## VORABZUG Stand 14.09.2020

## König-Albert-Haus Markt 9, Leipzig

### Anlage 1.1 Grundriss Untergeschoss Nutzungs- / Mietbereiche

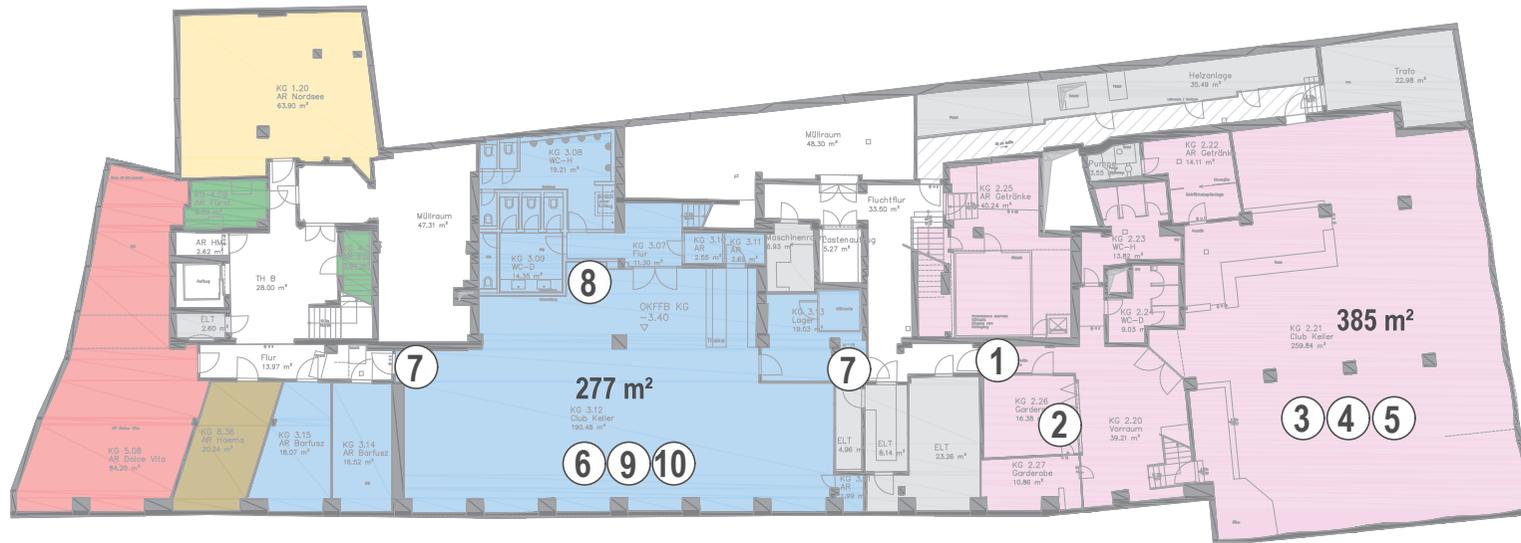
- ⑥ Baugenehmigung erforderlich (nachreichen oder neu) (insbesondere hinsichtlich fehlender Brandwand)
- ⑦ Türen neu, BS-Abtrennung zu TR
- ⑧ sofern neuer Bauantrag: BS-Abtrennung des UG von EG / ZG
- ⑨ Anlagentechnischer Brandschutz:
  - Errichtung Sicherheitsbeleuchtung neu
  - ggf. Errichtung Hausalarmanlage (HAA) neu, insb. hinsichtlich Alarmierung -> Personensicherheit
- ⑩ Rauchableitung nur unter unverhältnismäßig hohem Aufwand möglich

- ① BS-Abtrennung zum TR neu (T30/RS)
- ② Garderobe feuerbeständig abtrennen zum Fluchtweg
- ③ Anlagentechnischer Brandschutz:
  - Errichtung Sicherheitsbeleuchtung neu
  - Errichtung Hausalarmanlage mit automatischen Meldern, insb. hinsichtlich Alarmierung -> Personensicherheit
- ④ Rettungswegsituation verbessern (bauliche Abtrennung der RW) oder Personenzahl auf <200 Personen begrenzen (organisatorisch)
- ⑤ Rauchableitung nur unter unverhältnismäßig hohem Aufwand möglich
